Mission régionale d'autorité environnementale

**Avis en date du 14 décembre 2018
de la Mission régionale d'autorité environnementale d'Île-de-France sur
le projet de zone d'aménagement concerté (ZAC) « Seguin – Rives de Seine »
à Boulogne-Billancourt (Hauts-de-Seine)**

Résumé de l'avis

Fig.2 : extrait du plan masse de la ZAC Seguin Rives de Seine – source : étude d'impact

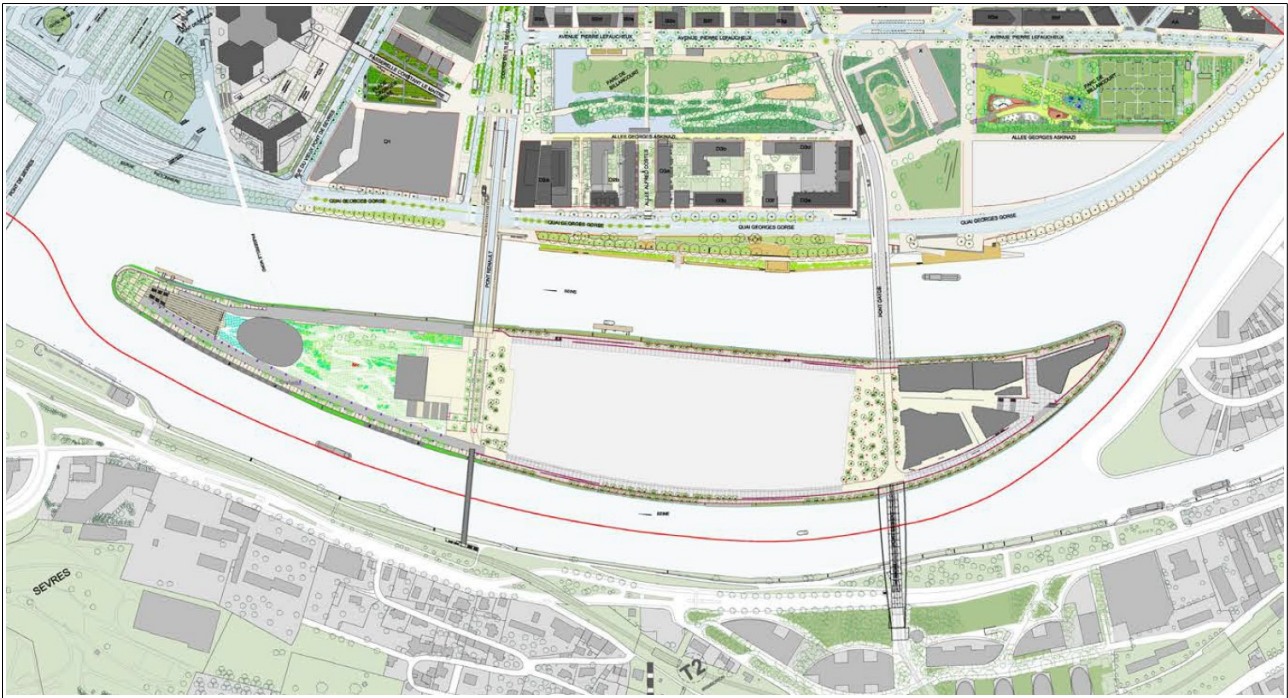
La description du projet (pages 38-71) est commune aux dossiers d'étude d'impact et de demande d'autorisation environnementale. Les composantes du projet susceptibles d'impact sur l'eau et les milieux aquatiques sont bien décrites. En revanche, du point de vue de l'évaluation environnementale, les choix de forme urbaine sont également déterminants. Or le dossier ne propose pas de visuels (plan masse, coupes et perspectives) permettant d'appréhender la façon dont la partie centrale de l'île Seguin et les lots du Trapèze à l'étude s'intègrent au projet d'ensemble. De même, la fonctionnalité et l'apparence des espaces publics de la plaque centrale du Trapèze et de l'île Seguin ne sont pas décrites assez précisément.

En l'état, la description du projet ne répond pas de façon satisfaisante au défaut d'articulation, relevé dans l'avis de la MRAe du 19 octobre 2018 sur le projet M'Seguin, entre le projet de construction et l'aménagement d'ensemble.

Dans la mesure où le jardin de l'île Seguin est une composante majeure du projet d'aménagement depuis la création de la ZAC, il doit être appréhendé pleinement par l'étude d'impact. Or il n'apparaît pas sur le plan masse du projet, ni sur la plupart des visuels présentés dans le dossier. De plus, au regard de l'importance qu'il revêt pour l'environnement et pour la collectivité, le choix d'en libérer le foncier et d'en déléguer l'exploitation au maître d'ouvrage du projet de construction (page 432) doit être mieux justifié.

La MRAe recommande de compléter la description du projet par :

- **des visuels – plan masse, coupes et perspectives – permettant d'appréhender, la façon dont la partie centrale de l'île Seguin et les lots du Trapèze à l'étude s'intègrent au projet d'ensemble ;**
- **une description plus précise et illustrée des espaces publics de l'île Seguin et de la plaque centrale du Trapèze.**
